AMMODERNAMENTO A N° 4 CORSIE DELLA S.S. 514
"DI CHIARAMONTE" E DELLA S.S. 194 RAGUSANA
DALLO SVINCOLO CON LA S.S. 115 ALLO
SVINCOLO CON LA S.S. 114.

PROGETTO DEFINITIVO

Risposte alle osservazioni rese in CdS dalla Soprintendenza di Siracusa

Fig. 2: Lotto 7 attraversamento idraulico al km 3+544 del Torrente Canale – Stralcio Planimetrico

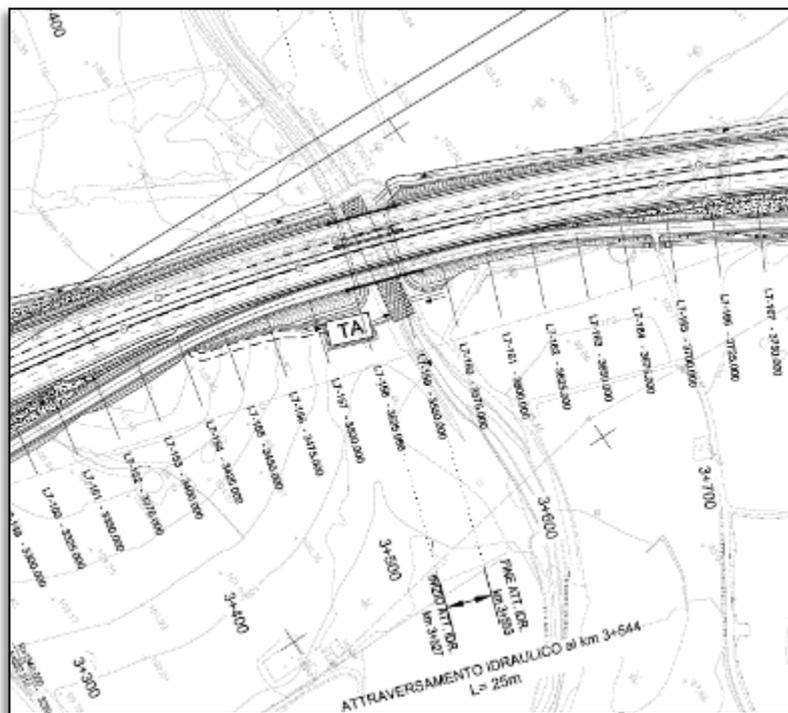
Nella nuova stesura, particolare attenzione bisognerà porre agli interventi, ricadenti in tutela 1, che prevedono la realizzazione di attraversamenti dei corsi d'acqua presenti lungo i lotti 6, 7 e 8, che dovranno avere più ampie campate tali da ridurre al minimo il numero dei piloni e conseguentemente l'impatto paesaggistico.

A) Attraversamento idraulico nel Lotto 7 alla progr 3+544 – collocato nel PL 4a livello di Tutela 1.

L'opera è realizzata con un ponte ad una luce di 25m come illustrato nella Fig 2 che ne rappresenta uno stralcio planimetrico.

L'opera, che verrà realizzata successivamente alla demolizione del ponte esistente rappresentato nell'immagine successiva in Fig 3, è stato progettato in funzione dei requisiti idraulici e risulta

idoneo alle condizioni di deflusso come può evincersi dalla Fig 4 e dalle tabelle illustrate in Fig 5. Da tali dati può inoltre evincersi che l'ampliamento della luce di progetto risulterebbe ingiustificata sotto il profilo idraulico e che, contestualmente, l'adozione di una soluzione di maggiore ampiezza della campata creerebbe una amplificazione dell'impatto paesaggistico per il conseguente aumento dello spessore dell'impalcato.

Fig. 9 – Sezione longitudinale del Viadotto sul Fiume Barbaiani in progetto

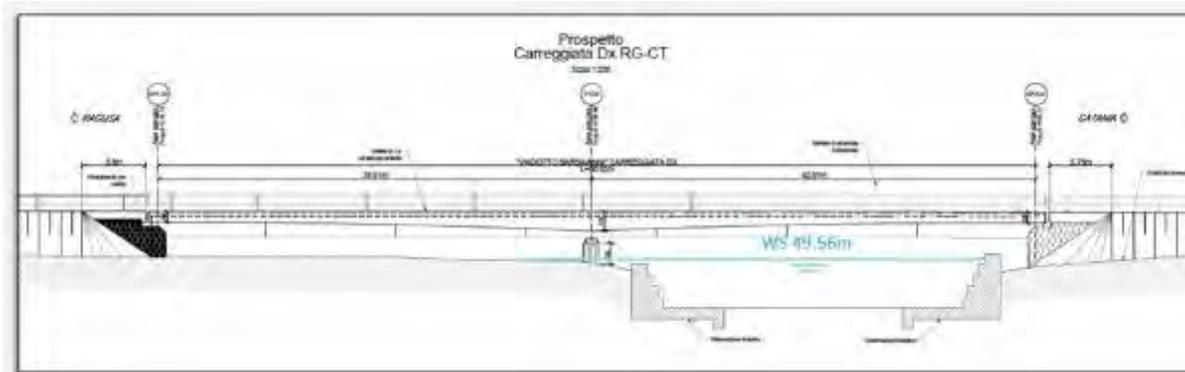
B) Lotto 7 Viadotto Fiume Barbaiani collocato nel PL 4a Livello di Tutela 1

L'opera verrà realizzata in un tratto del tracciato in variante alla SS 194 in prossimità del ponte esistente (vedi Fig 8) che verrà mantenuto a servizio delle viabilità secondarie. L'opera è stata progettata in funzione dei requisiti idraulici e risulta idonea alle condizioni di deflusso come può evincersi dalla Fig 9 e dalle tabelle in Fig 10.

Per quanto già esposto l'ampliamento delle luci di progetto (40 m + 41 m) risulterebbe ingiustificato sotto il profilo idraulico e, contestualmente, l'adozione di una soluzione di maggiore ampiezza delle campate creerebbe una amplificazione dell'impatto paesaggistico per il conseguente aumento dello spessore dell'impalcato, nel contesto della situazione di rilevato di modesta altezza nel quale l'opera risulta collocata.

Fig. 12 - Lotto 7 Viadotto Torrente Margi Stralcio planimetrico

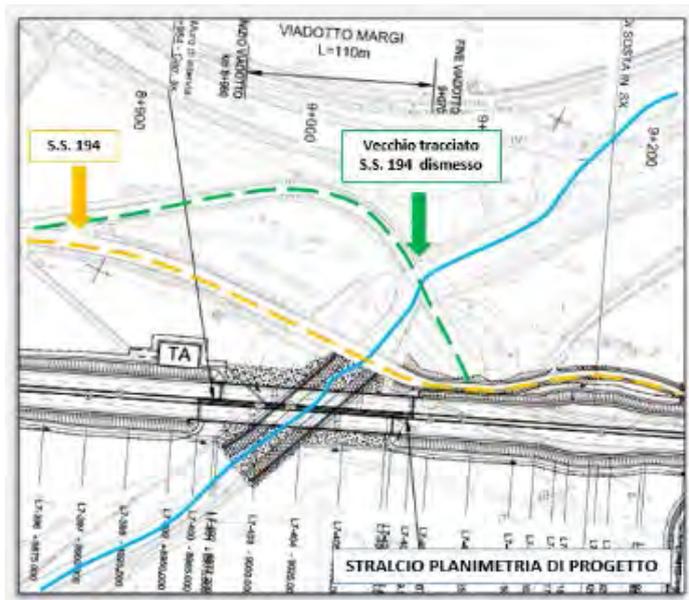
C) Lotto 7 Viadotto *sul Torrente Margi* collocato nel PL 4a Livello di Tutela 1

L'opera che attraversa l'omonimo corso d'acqua (vedi Fig. 12) è realizzata con un viadotto a tre campate avente luci 30m – 50m – 30m come illustrato nella Fig 13 che ne rappresenta la sezione longitudinale.

Fig 16 Lotto 7 Ponte per attraversamento idraulico al km 3+544 del Torrente Canale Contrada Canneddazza

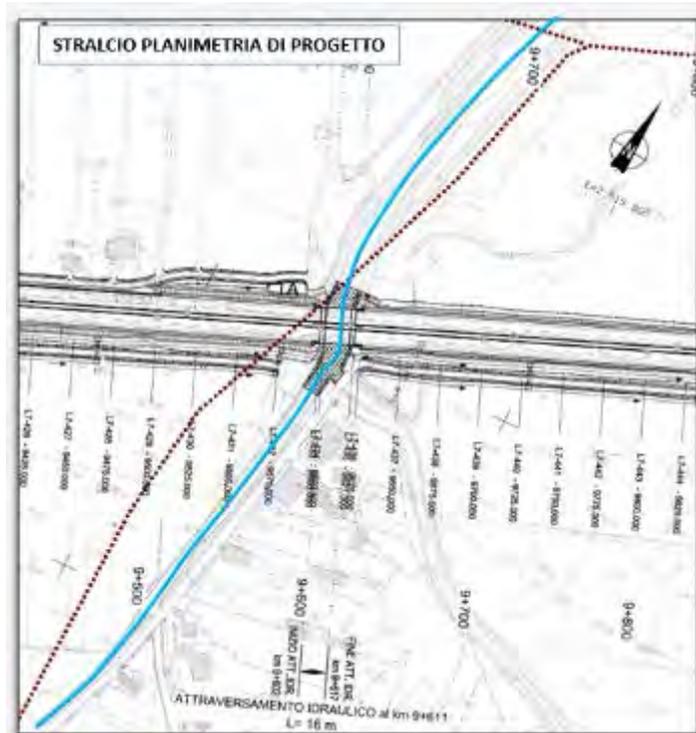
D) Lotto 7 Ponte a singola campata per attraversamento idraulico al km 9+611 del Fosso Contrada Canneddazza collocato nel PL 4a Livello di Tutela 1

L'opera è realizzata con un ponte ad una luce di 16,5 m come illustrato nella Fig 16 che ne rappresenta uno stralcio planimetrico.

La realizzazione di questa opera è prevista previa demolizione dell'opera attuale (vedi Fig 17) , che risulta insufficiente dal punto di vista idraulico.

Fig. 20: Lotto 8 Ponte sul Fosso Buonafede – Stralcio Planimetrico

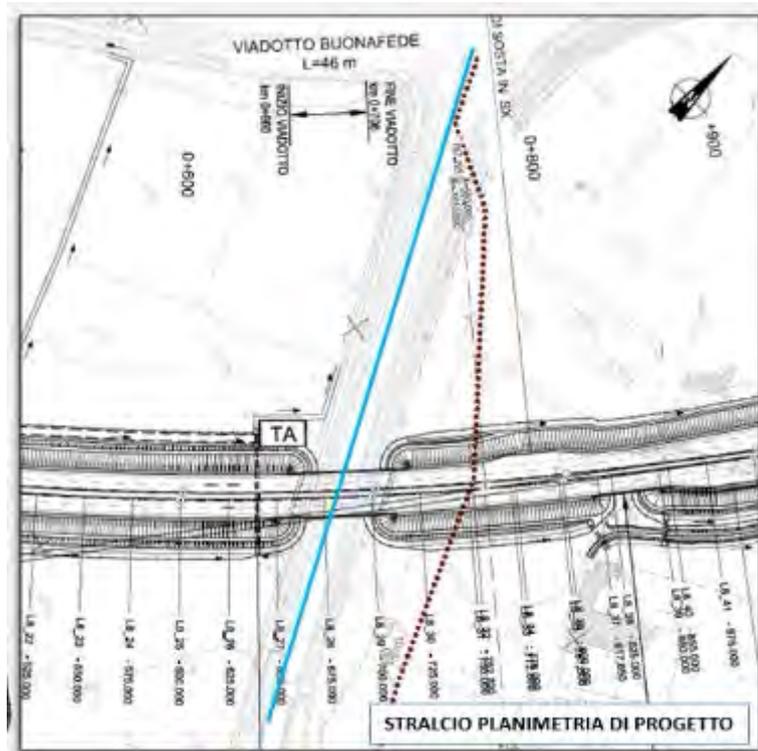
E) Ponte sul Fosso Buonafede collocato nel PL 4a Livello di Tutela 1

L'opera è realizzata con un ponte ad una luce di 46 m come illustrato nella Fig 20 che ne rappresenta uno stralcio planimetrico.

Questo ponte, che sarà realizzato su un tratto in variante rispetto all'attuale SS 194, è stato progettato con una luce di impalcato tale da consentire la realizzazione delle spalle oltre le aree arginali (vedi Fig 21), determinando così una luce di 46 m, che rappresenta la più ampia luce dei ponti ad unica campata del Progetto.

Fig. 23 - Cantiere base Lotto 7 – Progr. 1+000 esterno alle aree di tutela – Elab D01-T1L7-CA014-1-P7-001

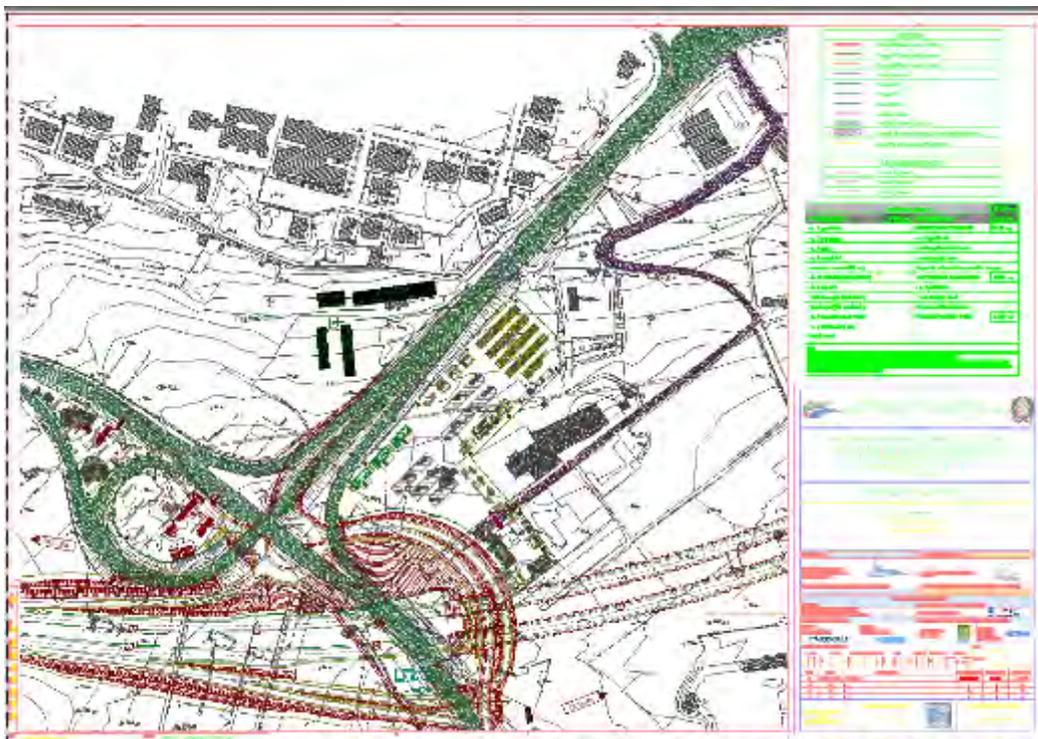
- 2) Nelle aree di cantiere ricadenti nelle aree sottoposte a vincolo, si dovrà utilizzare materiale drenante e prevedere il totale ripristino dello stato dei luoghi;

tali cantieri risultano sempre esterni alle aree sottoposte a vincolo dal Piano paesaggistico - ambiti 14-17.

Più in dettaglio nelle Fig 23 e 24 sotto riportate sono stati sovrapposti i limiti delle aree di tutela alle planimetrie dei cantieri. Come evidenziato nelle figure, le aree di cantiere risultano entrambe esterne alle aree di tutela. In particolare nelle immediate vicinanze del cantiere C.7 del Lotto 7 (vedi Fig. 23) non sono presenti limiti di tutela, mentre l'area PI 4a con livello di tutela 1 per il lotto 8 (Vedi Fig 24) dal km 0,500 al km 0.900 risulta la più prossima al cantiere, ma esterna ad esso.

Fig. 26 - tutela Particolari finiture delle superfici dei pannelli di rivestimento dei muri – Elab D01-T100-AM076-1-RZ-001

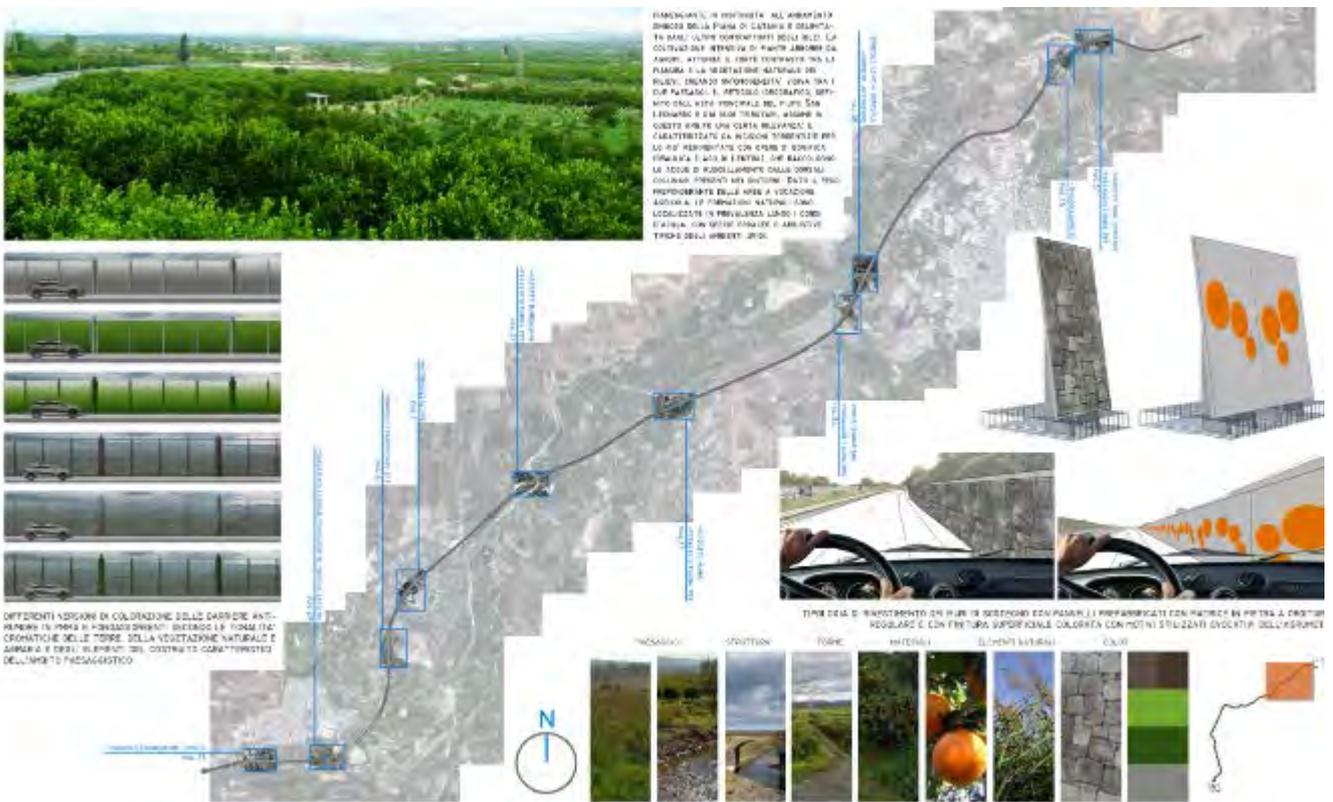
- 3) Relativamente ai rivestimenti proposti: i piloni del viadotto, quelli dei cavalcavia, gli eventuali muri di sostegno in cemento armato nonché le rampe di accesso ove non sono previste scarpate inerbite, dovranno essere rivestite con conci di pietra locale lavorati a spacco con bordi irregolari dello spessore di almeno 20 centimetri, senza stuccature o sigillature tra conci;

Nell'ambito dei lotti 6, 7 e 8 sono previsti interventi di finitura delle opere in c.a. ma non sono previsti rivestimenti con conci in pietra locale in quanto nelle campagne agrumate interessate dal progetto non sono stati individuati contesti significativi di interferenza del progetto con tale tipologia di preesistenza (Fig. 25 e 26).

Gli interventi consisteranno nell'utilizzo di pannelli prefabbricati aventi finiture superficiali variabili in base all'ambito paesaggistico di riferimento. In questo tratto è previsto una doppia soluzione:

- Finitura superficiale colorata con motivo stilizzato raffigurante il paesaggio dell'agrumeto;
- Finitura superficiale con matrice in pietra ad orditura regolare (Fig. 26).

Fig. 27: Lotto 8 Viadotto San Leonardo

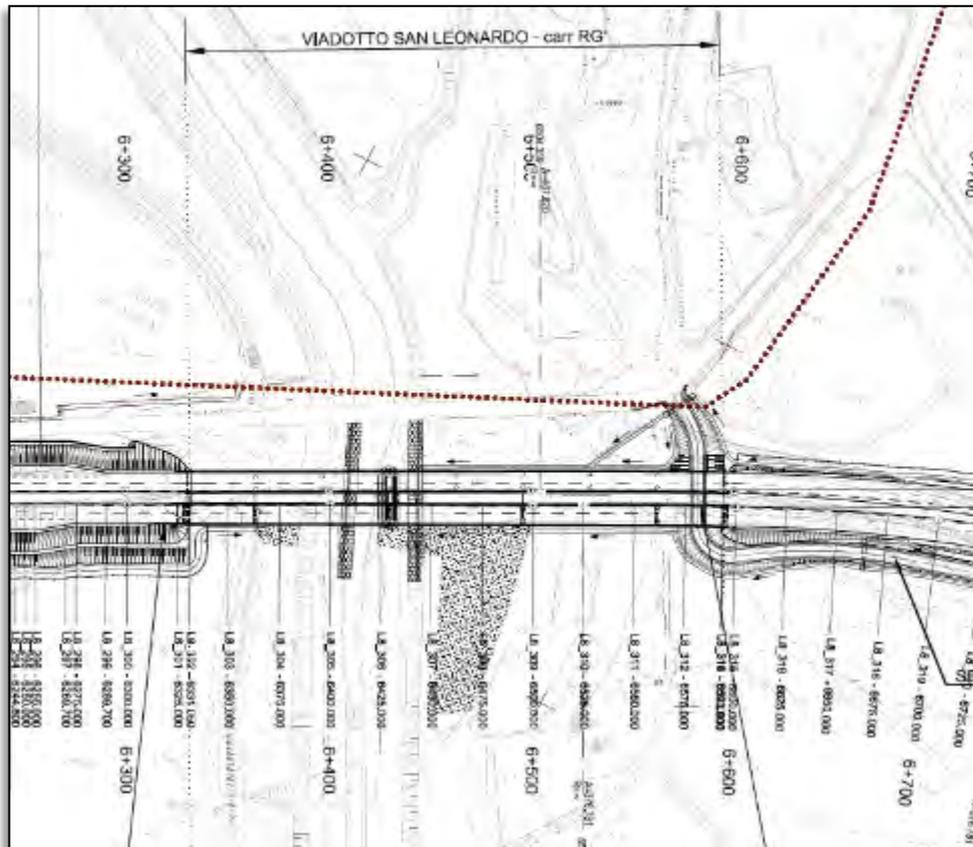
- 6) Relativamente alle aree ricadenti in paesaggi locali con livello di tutela 2 (PI 4f, PI 3c) è necessario far rilevare che in tali aree è vietato effettuare movimenti di terra che trasformino i caratteri morfologici e paesistici.

Come sopra accennato, sulle aree 4f e 3c interessate dalle interferenze tra il km 6+000 e il km 6+900 circa verrà inoltre realizzato il viadotto San Leonardo. Per questa opera è previsto l'adeguamento dell'attuale attraversamento idraulico sulla S.S. 114 dir a servizio della carreggiata direzione Ragusa, e, in affiancamento a questa, la realizzazione del nuovo viadotto a servizio della carreggiata direzione Catania. Il ponte esistente presenta 8 campate isostatiche in c.a.p. di luce media 33 per una lunghezza complessiva di 264m, mentre per il nuovo viadotto in affiancamento è prevista l'adozione di un impalcato suddiviso in 2 luci terminali da 33m e 3 luci intermedie da 66m, come illustrato nella Fig 27, al fine di sviluppare una lunghezza complessiva identica al ponte esistente (vedi Fig 28).

Fig. 33 - Lotto 6 – Progr. 9+750-9+970 Area PI 5l

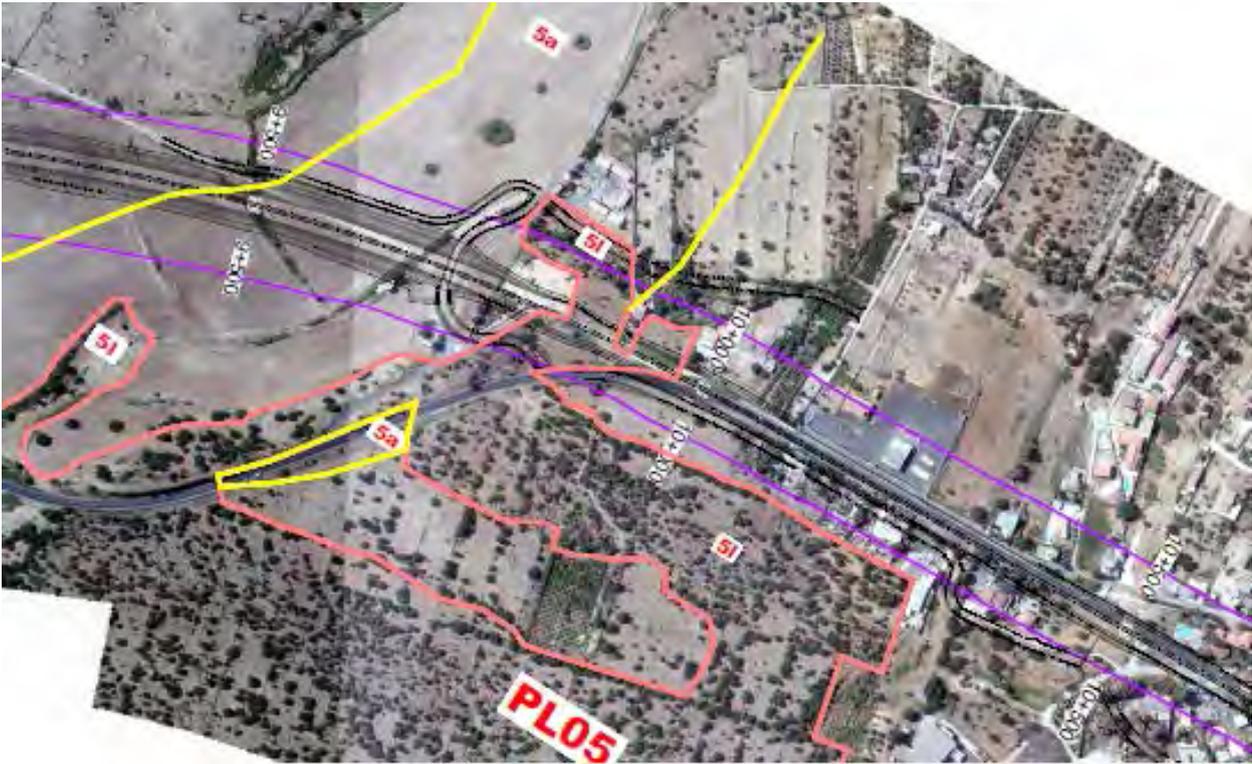
- 7) Nelle zone con livello 3 non sono consentite infrastrutture e reti.

- d) Lotto 6 pk da 9+750 a pk 9+970 (Comune di Francofonte) circa 220 m in un tratto di progetto in variante. In base al Piano Paesaggistico della Provincia di Siracusa l'area è denominata 5l *Aree boscate e vegetazione assimilata* e interessa trasversalmente l'attuale SS194, che risulta ricompresa nella medesima area leggermente più a sud;

- Area prevalentemente agricola con elementi arborei rappresentati da sughere (Paesaggio Locale “5l”, Lotto 6, Pk 9+775-9+975), per la quale peraltro il progetto prevede l’espianto di n. 24 esemplari interferiti e il loro relativo reimpianto (intervento “COTr”) – Fig 33.
- Depuratore comunale e relative pertinenze (Paesaggio Locale “4h”, Lotto 7, Pk 2+100), interferito parzialmente dal progetto consentendo comunque il mantenimento della funzionalità dell’impianto (Figg. 34 e 36).
